Codice documento: CSP-GTB-100085-IMAG-00

**Centrale di Cassano d'Adda**

**Impianto motori a gas [ID\_VIP: 4907]**

**Risposte alle integrazioni richieste dal Ministero dei Beni Culturali e per il Turismo m\_ante.ex.DVA.REGISTRO UFFICIALE.I.0033201.20-12-2019**

**Figura 2.3a Punti di Vista utilizzati per i fotoinserimenti: localizzazione dei PV già utilizzati nel SIA e dei PV aggiuntivi**

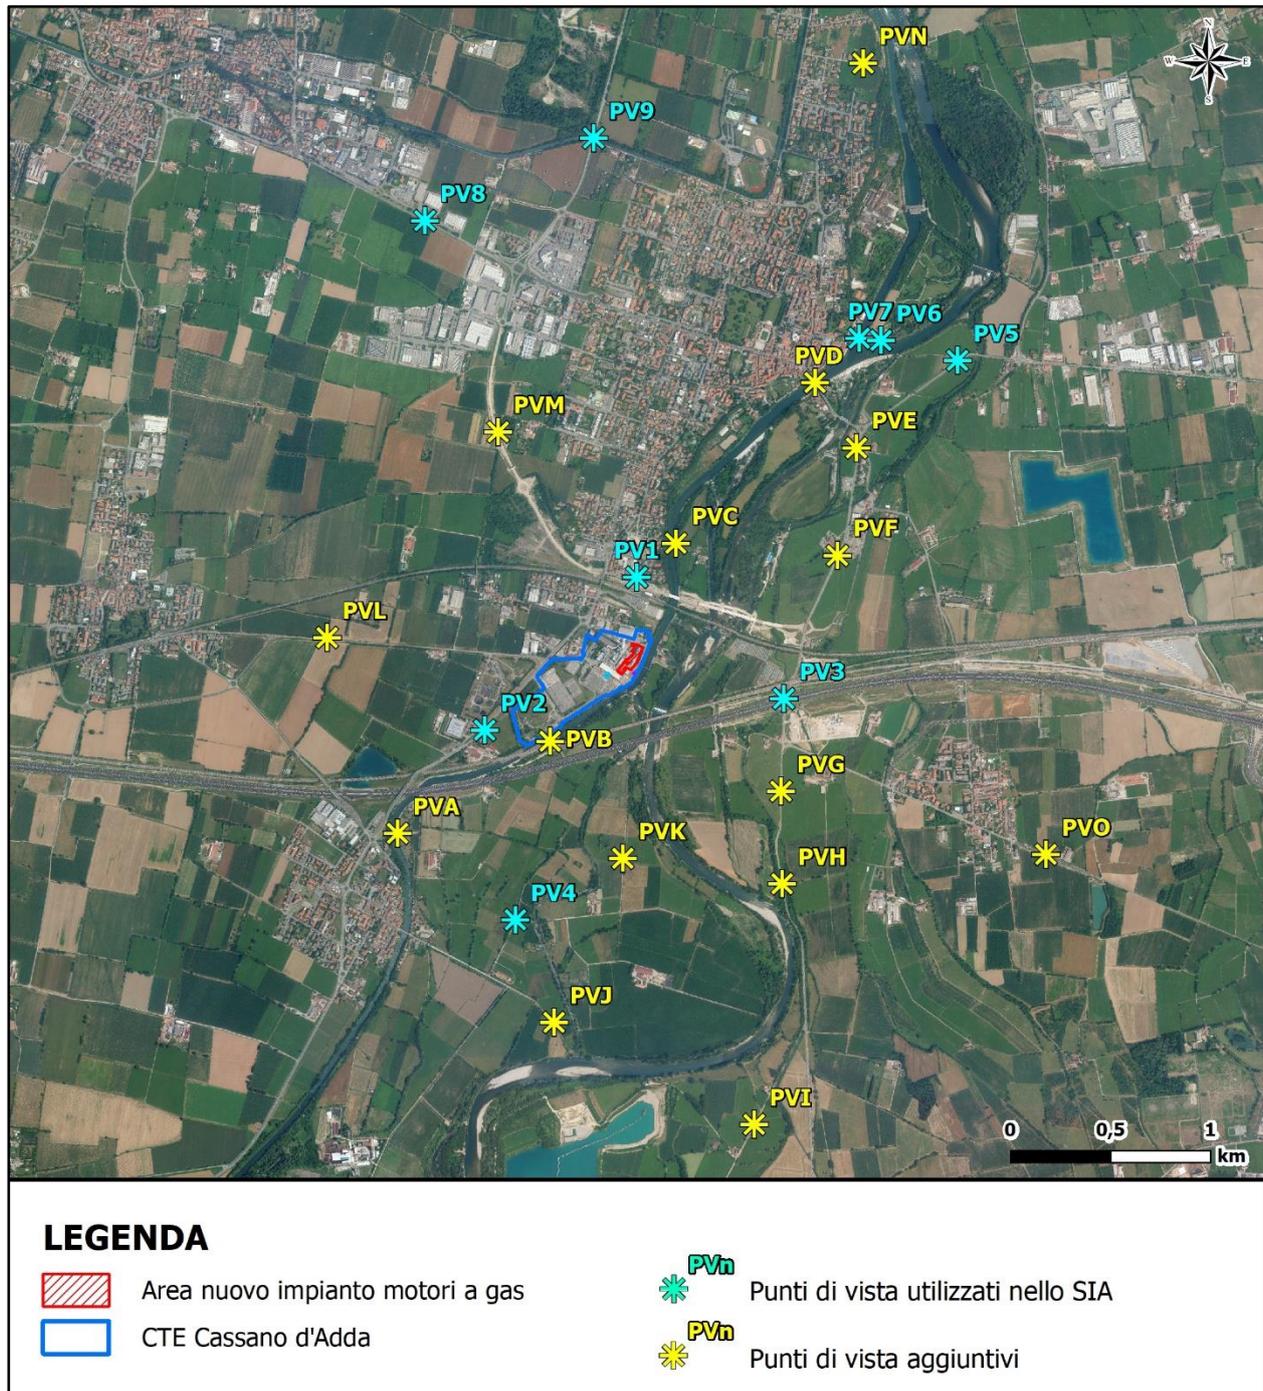
3. *Ulteriori fotosimulazioni* rese a partire da punti significativi collocati in posizione più distante anche lungo i corsi d'acqua dell'Adda e della Muzza, in cui vengano evidenziate le visuali *ante e post operam* comprensivi dell'eventuale presenza di edifici di rilievo monumentale o di nuclei storici.

Nelle Tavole 4\_1di3, 2di3 e 3di3 (elaborati CSP-CTB-100095-IMAG-01-00, CSP-CTB-100095-IMAG-02-00 e CSP-CTB-100095-IMAG-03-00) sono presentati gli ulteriori fotoinserti e relativi punti di vista, aggiuntivi rispetto a quelli presentati nel SIA trasmesso per l'avvio del procedimento, che mostrano gli interventi in progetto nella Centrale di Cassano d'Adda in accordo alla richiesta in analisi.

La seguente Figura 2.3a rappresenta, su foto aerea, la localizzazione dei punti di vista utilizzati nel SIA e di quelli aggiuntivi oggetto della presente richiesta da cui si evince come quelli integrativi consentano di coprire capillarmente il territorio indagato.
